敦賀発電所原子力事業者防災業務計画の補正について（連絡）

敦賀発電所原子力事業者防災業務計画 読替表

敦賀発電所原子力事業者防災業務計画 読替表

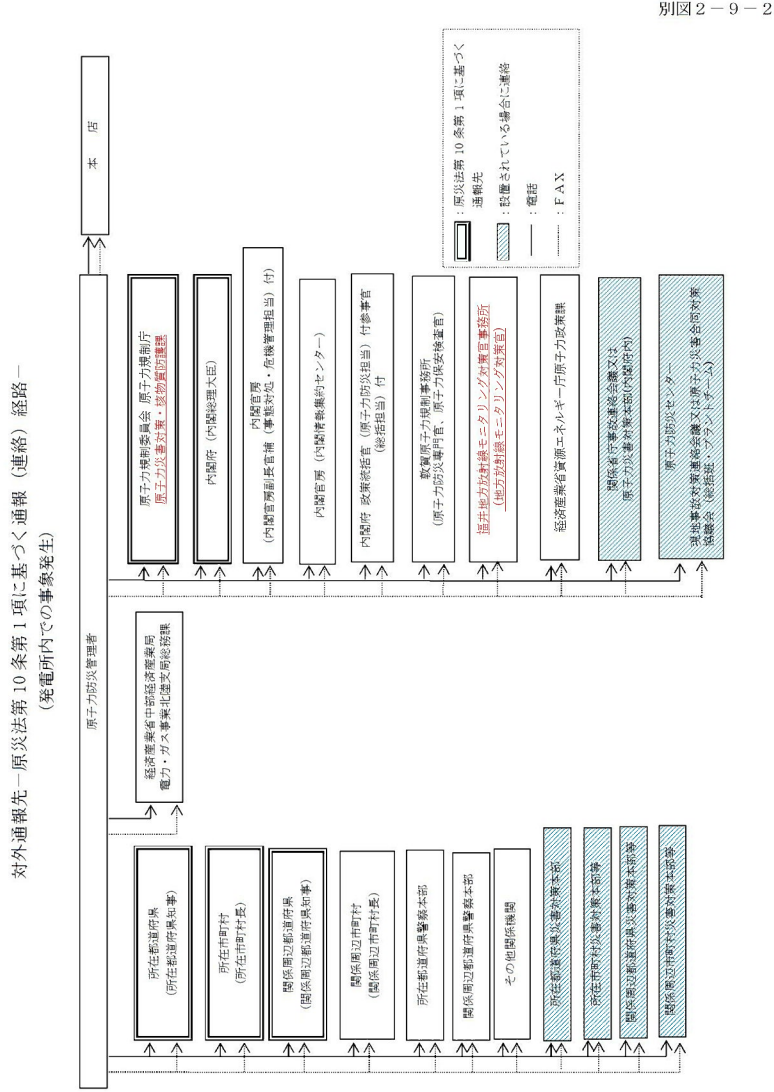
代行順位	副原子力防災管理者																																																							
1	所長代理																																																							
2	副所長、 <u>業務高度化支援担当</u>																																																							
3	副所長																																																							
4	副所長、 <u>能力開発担当</u>																																																							
5	副所長、 <u>原子力災害防止担当</u>																																																							
6	<u>次長、安全推進担当、環境共生担当</u>																																																							
7	<u>発電室長</u>																																																							
8	<u>安全・防災室長</u>																																																							
9	<u>運営管理室長</u>																																																							
10	<u>廃止措置準備グループマネージャー</u>																																																							
11	<u>保守室員</u>																																																							
代行順位	副原子力防災管理者

1	所長代理																																																							
2	副所長 <u>(能力開発担当)</u>																																																							
3	副所長 <u>(業務高度化支援担当)</u>																																																							
4	副所長 <u>(原子力災害防止担当)</u>																																																							
5	副所長 <u>(1号機廃止措置主任者)</u>																																																							
6	<u>副所長 (安全室副室長兼務)</u>																																																							
7	<u>次長 (安全推進担当、環境共生担当)</u>																																																							
8	<u>発電室長</u>																																																							
9	<u>安全・防災室長</u>																																																							
10	<u>廃止措置室長</u>																																																							
11	<u>品質保証室長</u>																																																							
<u>12</u>	<u>運営管理室長</u>																																																							
<u>13</u>	<u>保守室員 (1号機受変電設備自家用電気工作物電気主任技術者)</u>

<u>14</u>	<u>保守室員 (ボイラー・タービン主任技術者)</u>

敦賀発電所原子力事業者防災業務計画（読替後）

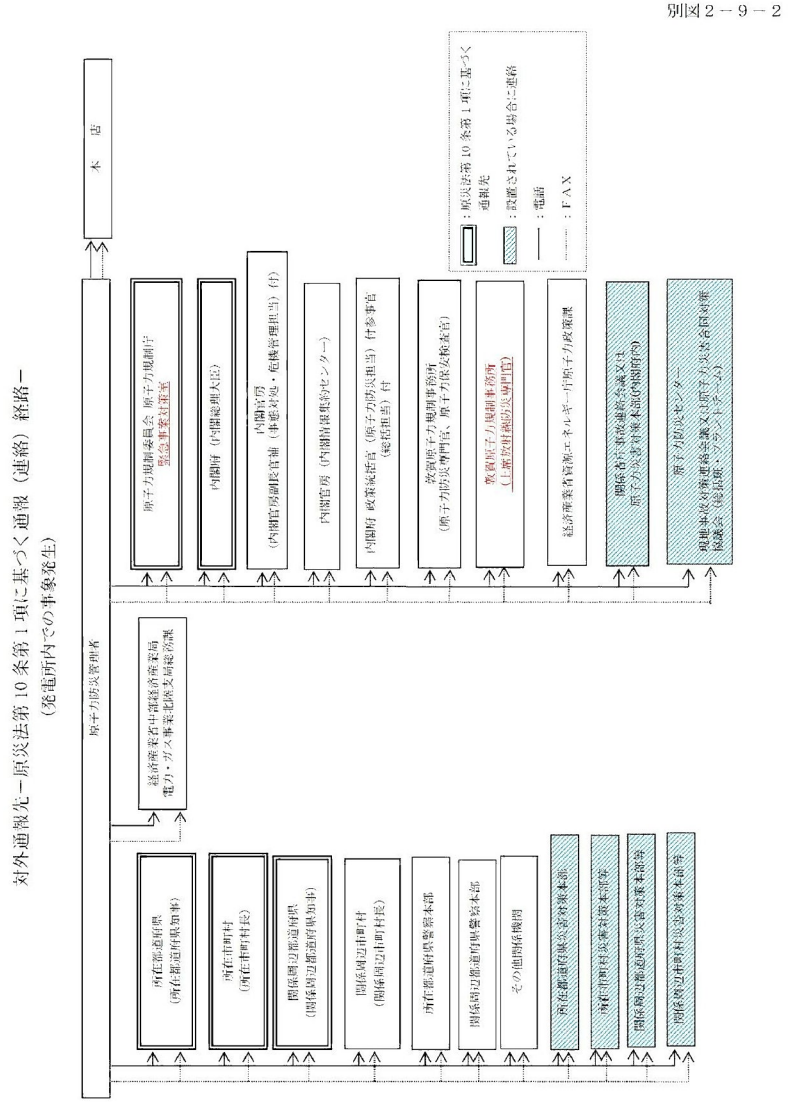
・原子力規制庁の組織改正に伴う変更
